ZP.272.6.2022

Dotyczy: postępowania o udzielenie zamówienia publicznego na **zakup wyposażenia dla szkół Powiatu Rypińskiego**

WYJAŚNIENIE TREŚCI SWZ NR 5

Zdjęcia poglądowe /wizualizacja biurka recepcyjnego/lady recepcyjnej

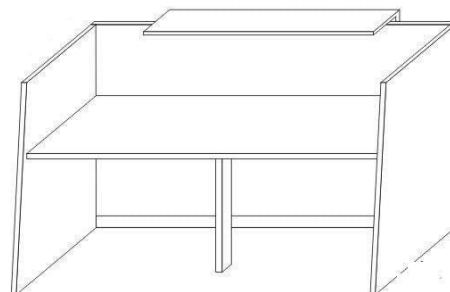
„część 2 poz.20 proszę o uszczegółowienie opisu biurka/lady. W którym miejscu ma się znajdować noga metalowa? ma być tylko 1 szt nogi? Prosimy o załączenie zdjęcia poglądowego z uwagi na konieczność dokonania rzetelnej wyceny biurka zgodnego z oczekiwaniami Zamawiającego.”

Biurko opiera się na płytach tworzących boki i front biurka oraz na metalowej nodze. Noga metalowa powinna podierać blat roboczy tak, by biurko było stabilne oraz żeby noga nie przeszkadzała użytkownikowi. Jednocześnie Zamawiający oświadcza, że w załączniku nr 1/2 do SWZ, w poz. 20 opis zawarty w kolumnie 3 otrzymuje brzmienie:

„Wymiary biurka: długość 120-130 cm, głębokość 70 cm, wysokość boków 105 cm, blat roboczy na wysokości 85 cm. Biurko powinno być wykonane z płyty melaminowanej o gr. 25 mm z obrzeżem ABS o gr. min. 2 mm. Nadstawka do obsługi klienta z płyty melaminowanej o gr. min. 18 mm, długości 80 cm i szerokości 15 cm. Biurko powinno posiadać dwie przelotki na kable w blacie roboczym oraz nogę metalową podpierającą blat roboczy. Kolor typu klon. Dopuszczalna tolerancja wymiaru +/- 3%.”
